福島第一原子力発電所 特定原子力施設に係る実施計画変更比較表（使用済燃料乾式キャスク仮保管設備）

変更前	変更後	変更理由																												
<p>添付資料－6 管理・運用について</p> <p>1. 二重蓋間圧力及び表面温度の監視 キャスク仮保管設備には、乾式キャスクの一次蓋、二次蓋間の圧力を監視することにより密封機能を監視する密封監視装置と、乾式キャスク表面の温度を監視することにより乾式キャスクの除熱機能を監視する表面温度監視装置を設置する。 監視装置の概要を図 1-1 に示す。 密封監視装置は各乾式キャスクに圧力センサ 2 個をそれぞれ系統分離し 2 系統として設置され、万一、蓋間圧力が設定値まで低下した場合には免震重要棟に設置した監視装置(PC)にて警報が確認でき、指示値も確認できる。 表面温度監視装置は各乾式キャスクに温度センサ 1 個を設置し、万一、表面温度が設定値まで上昇した場合には免震重要棟に設置した監視装置(PC)にて警報が確認でき、指示値も確認できる。 なお、温度センサの接続ケーブルが断線によりデータが採取されない場合にも免震重要棟に設置した監視装置(PC)に警報が発生する。 また、密封監視装置および表面温度監視装置のデータは記録される。 監視装置の仕様を表 1-1 に示す。</p> <p>(中略)</p> <p>4. 運搬時の運用 「Ⅲ. 3. 3. 1 放射線防護及び管理」において、管理区域と同等の管理を要する区域として管理対象区域を定義しており、「Ⅲ. 特定原子力施設の保安」により作業場所も管理対象区域に設定される。 <u>運搬に関しては、「実用発電用原子炉の設置、運転等に関する規則の第 13 条（工場又は事業所において行われる運搬）」に準じて実施するが、周辺の雰囲気線量や汚染密度が高いことから、周辺環境によっては運搬物の表面及び表面から 1 メートルの距離における線量当量率及び運搬物の表面の放射性物質の密度に関しては法令に適合していることを確認できない可能性がある。このため、運搬物の表面及び表面から 1 メートルの距離における線量当量率および運搬物の表面の放射性物質の密度に関しては、作業実施時の最新の社内マニュアル等に基づき管理する。</u></p> <p>(中略)</p> <p style="text-align: center;">表 2-1 エリア放射線モニタの仕様</p> <table border="1" data-bbox="350 1470 1012 1726"> <thead> <tr> <th>項目</th> <th>仕様</th> </tr> </thead> <tbody> <tr> <td>基数</td> <td>4 基^{注1)}注2)</td> </tr> <tr

図 1-2 キャスク仮保管設備配置概略図（単位：m）

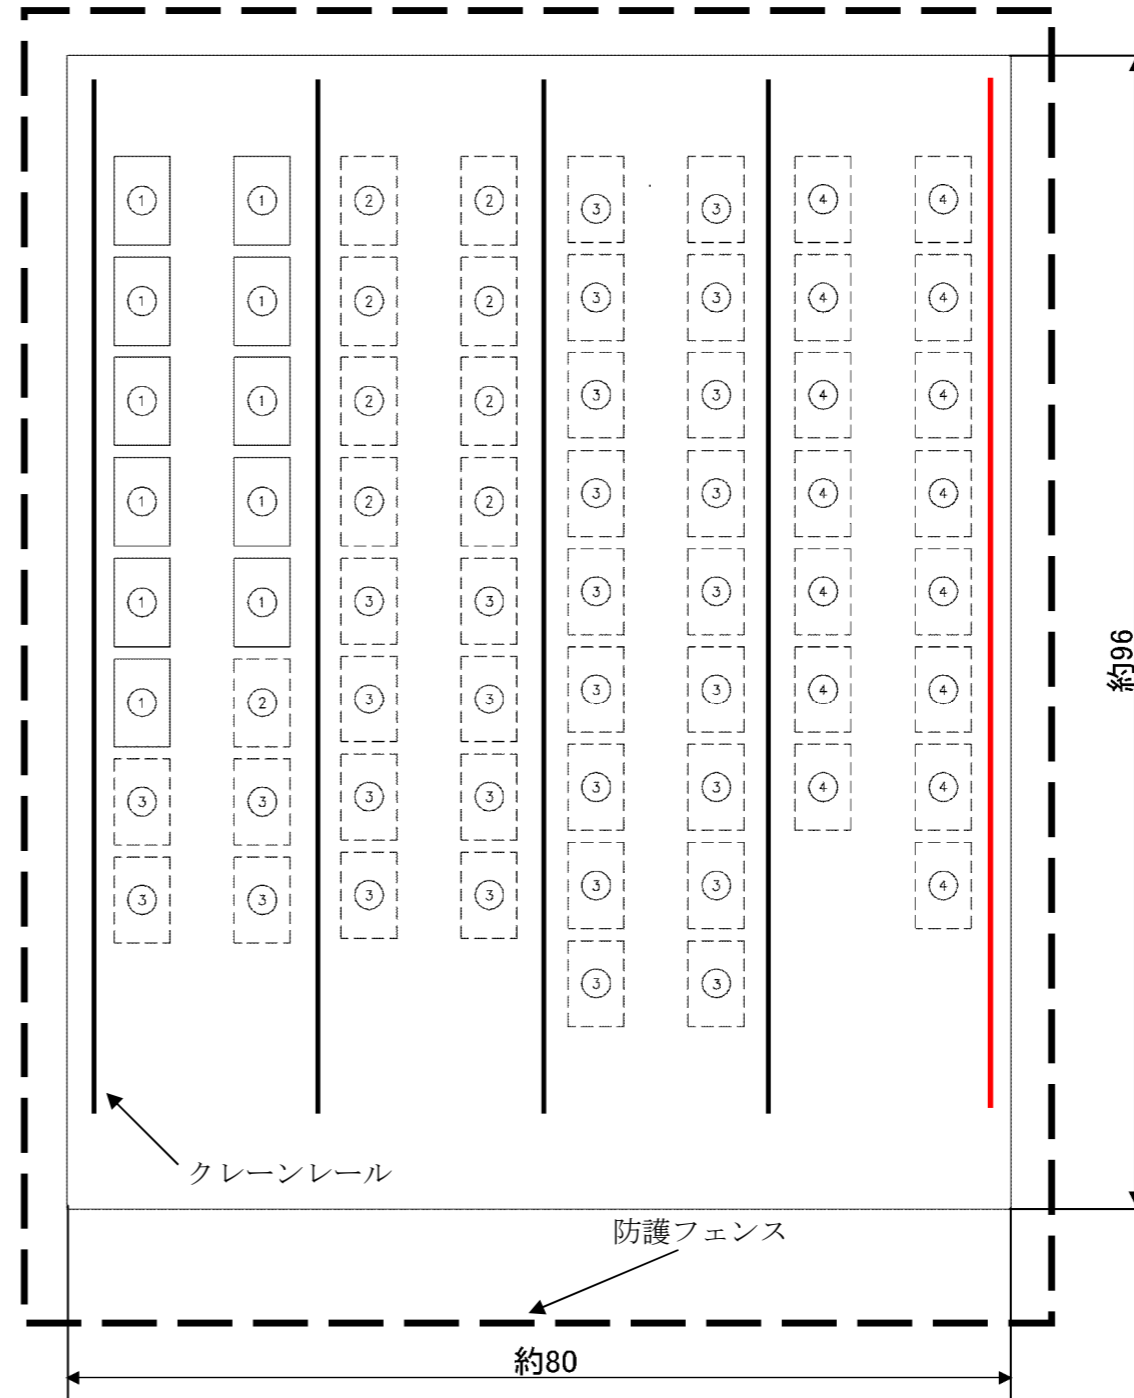
クレーンレール追設に伴う変更

輸送貯蔵兼用キャスク B の増設に伴う変更

①②	乾式貯蔵キャスク	20基
③④	輸送貯蔵兼用キャスク	45基

図 1-1 監視装置の概要

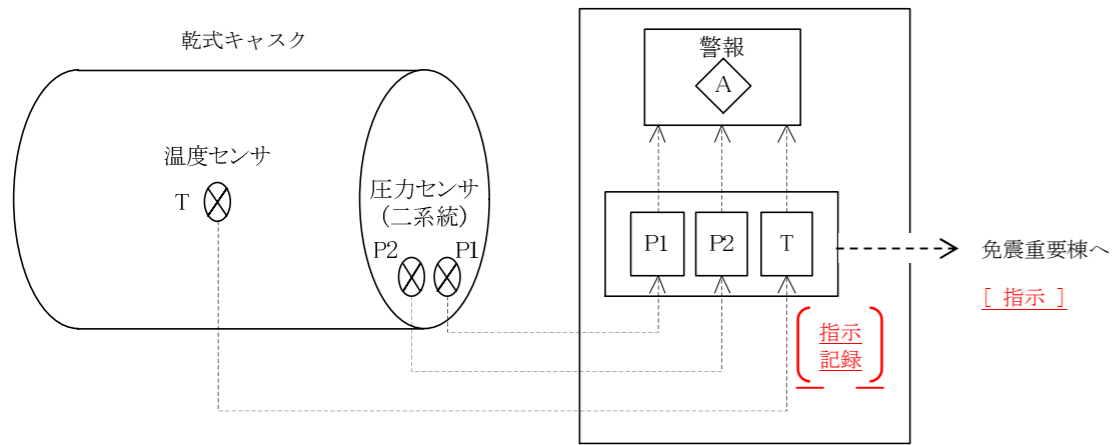
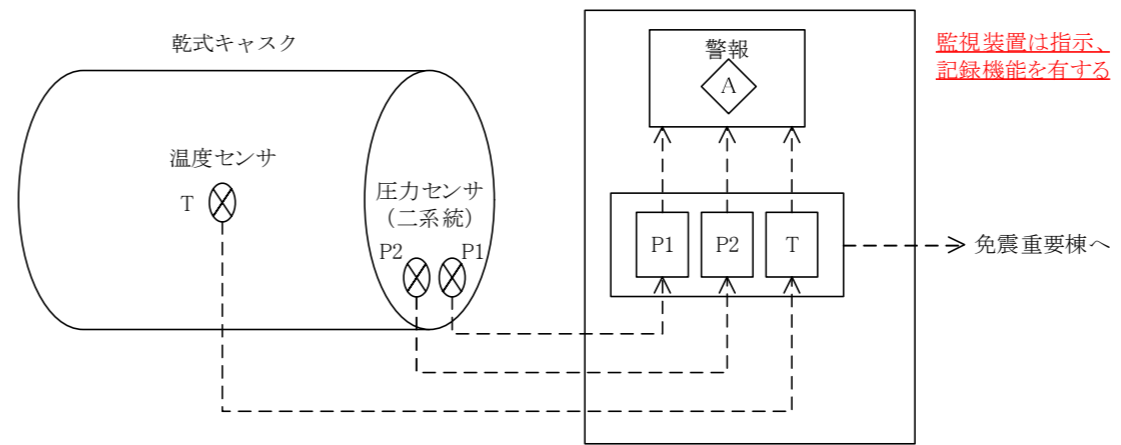
記載の適正化に伴う変更

図 2-2 エリア放射線モニタ配置図

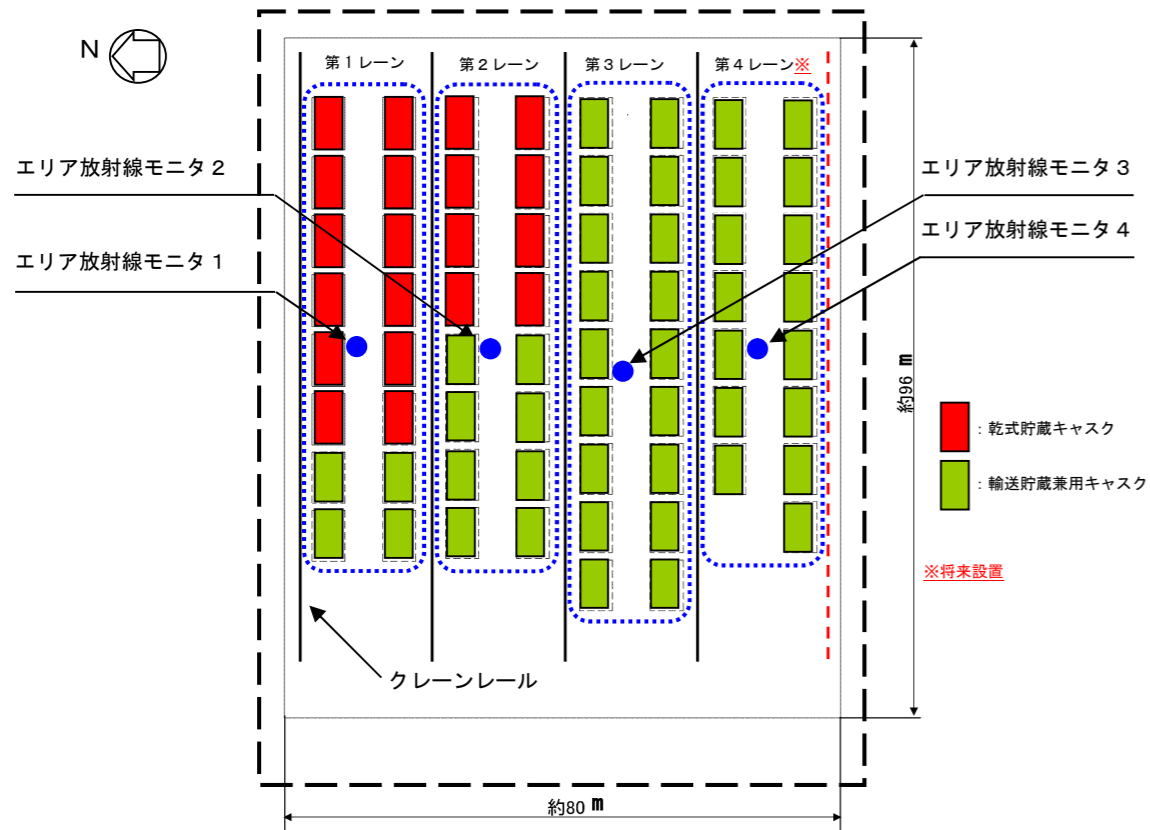
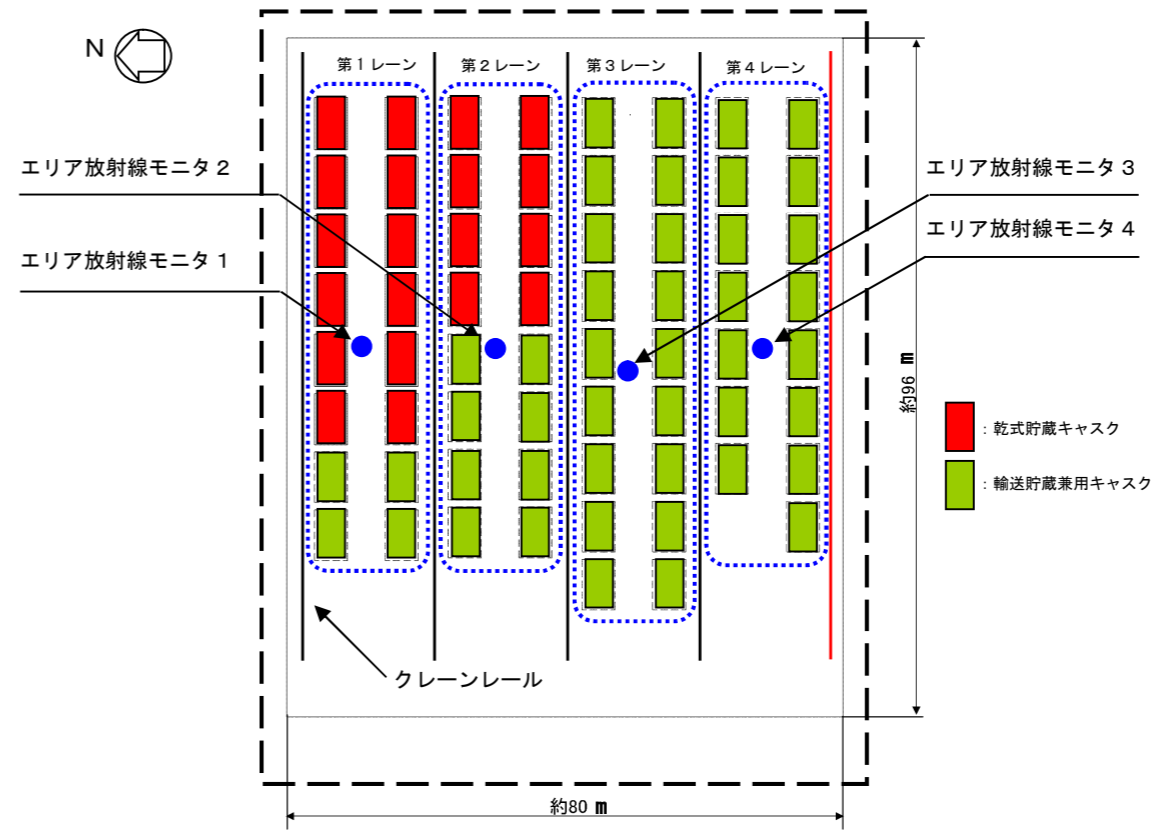
クレーンレール追設に伴う変更, 及びエリア放射線モニタの増設に伴う変更

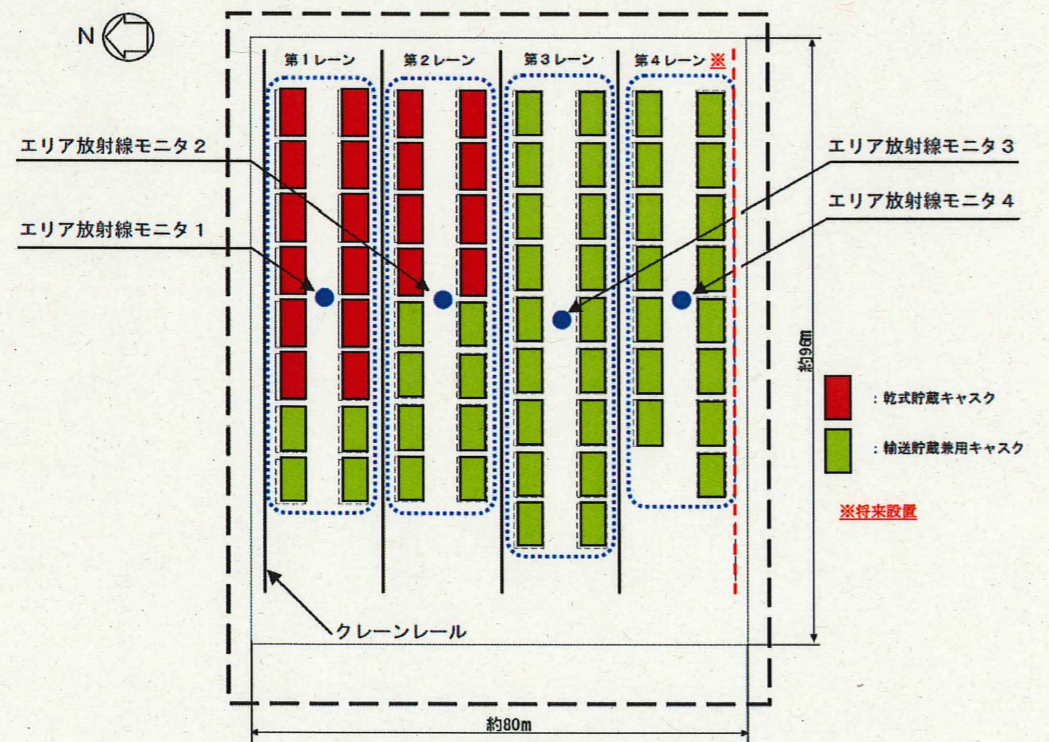
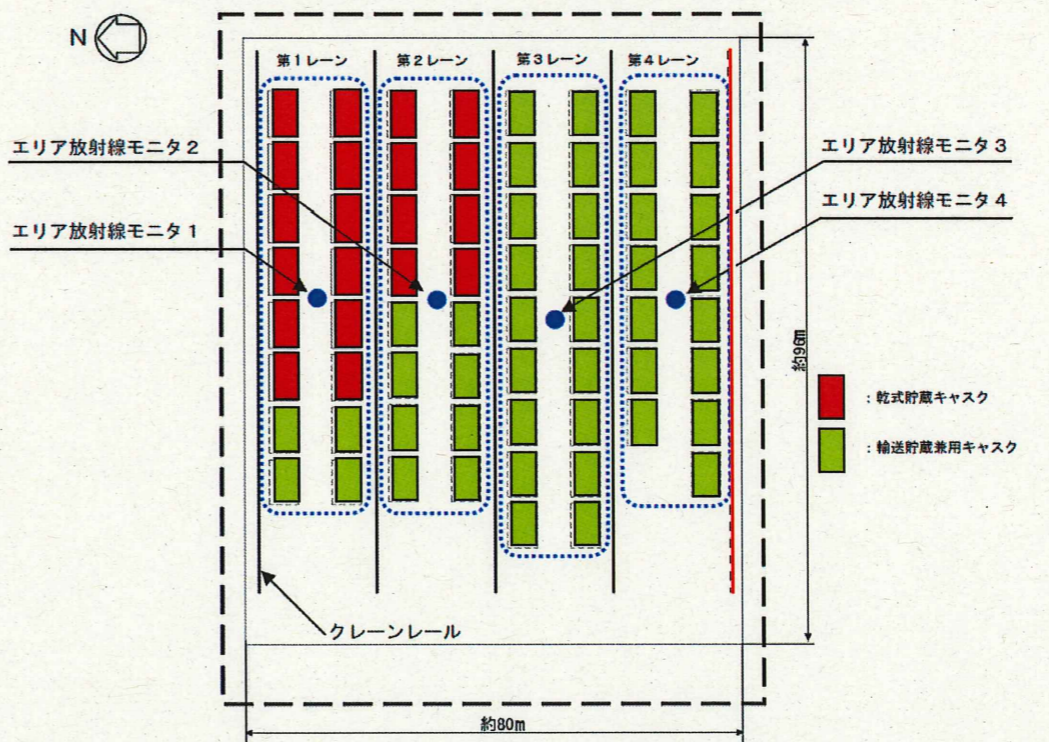
変更前	変更後	変更理由																																								
<p>別冊 8 使用済燃料乾式キャスク仮保管設備に係る補足説明</p> <p>(中略)</p> <p>II 乾式キャスク仮保管設備に関する要目表</p> <p>(中略)</p> <p>別表 7 密封監視装置警報設定値</p> <table border="1" data-bbox="178 504 1231 724"> <thead> <tr> <th>監視対象設備</th> <th>警報設定値 (kPa abs)</th> <th>許容範囲 (kPa abs)</th> </tr> </thead> <tbody> <tr> <td>乾式貯蔵キャスク (大型)</td> <td>294</td> <td></td> </tr> <tr> <td>乾式貯蔵キャスク (中型)</td> <td>294</td> <td></td> </tr> <tr> <td>輸送貯蔵兼用キャスク B</td> <td>250</td> <td></td> </tr> </tbody> </table> <p>別表 8 除熱監視装置警報設定値</p> <table border="1" data-bbox="178 787 1231 1008"> <thead> <tr> <th>監視対象設備</th> <th>警報設定値 (°C)</th> <th>許容範囲 (°C)</th> </tr> </thead> <tbody> <tr> <td>乾式貯蔵キャスク (大型)</td> <td>77</td> <td></td> </tr> <tr> <td>乾式貯蔵キャスク (中型)</td> <td>69</td> <td></td> </tr> <tr> <td>輸送貯蔵兼用キャスク B</td> <td>79</td> <td></td> </tr> </tbody> </table> <p>(中略)</p>  <p>図1 エリア放射線モニタ配置図</p>	監視対象設備	警報設定値 (kPa abs)	許容範囲 (kPa abs)	乾式貯蔵キャスク (大型)	294		乾式貯蔵キャスク (中型)	294		輸送貯蔵兼用キャスク B	250		監視対象設備	警報設定値 (°C)	許容範囲 (°C)	乾式貯蔵キャスク (大型)	77		乾式貯蔵キャスク (中型)	69		輸送貯蔵兼用キャスク B	79		<p>別冊 8 使用済燃料乾式キャスク仮保管設備に係る補足説明</p> <p>(中略)</p> <p>II 乾式キャスク仮保管設備に関する要目表</p> <p>(中略)</p> <p>別表 7 密封監視装置警報設定値</p> <table border="1" data-bbox="1513 504 2270 724"> <thead> <tr> <th>監視対象設備</th> <th>警報設定値 (kPa abs)</th> </tr> </thead> <tbody> <tr> <td>乾式貯蔵キャスク (大型)</td> <td>294</td> </tr> <tr> <td>乾式貯蔵キャスク (中型)</td> <td>294</td> </tr> <tr> <td>輸送貯蔵兼用キャスク B</td> <td>250</td> </tr> </tbody> </table> <p>別表 8 除熱監視装置警報設定値</p> <table border="1" data-bbox="1513 787 2270 1008"> <thead> <tr> <th>監視対象設備</th> <th>警報設定値 (°C)</th> </tr> </thead> <tbody> <tr> <td>乾式貯蔵キャスク (大型)</td> <td>77</td> </tr> <tr> <td>乾式貯蔵キャスク (中型)</td> <td>69</td> </tr> <tr> <td>輸送貯蔵兼用キャスク B</td> <td>79</td> </tr> </tbody> </table> <p>(中略)</p>  <p>図1 エリア放射線モニタ配置図</p>	監視対象設備	警報設定値 (kPa abs)	乾式貯蔵キャスク (大型)	294	乾式貯蔵キャスク (中型)	294	輸送貯蔵兼用キャスク B	250	監視対象設備	警報設定値 (°C)	乾式貯蔵キャスク (大型)	77	乾式貯蔵キャスク (中型)	69	輸送貯蔵兼用キャスク B	79	<p>記載の適正化に伴う変更</p> <p>記載の適正化に伴う変更</p> <p>クレーンレール追設に伴う変更, 及びエリア放射線モニタの増設に伴う変更</p>
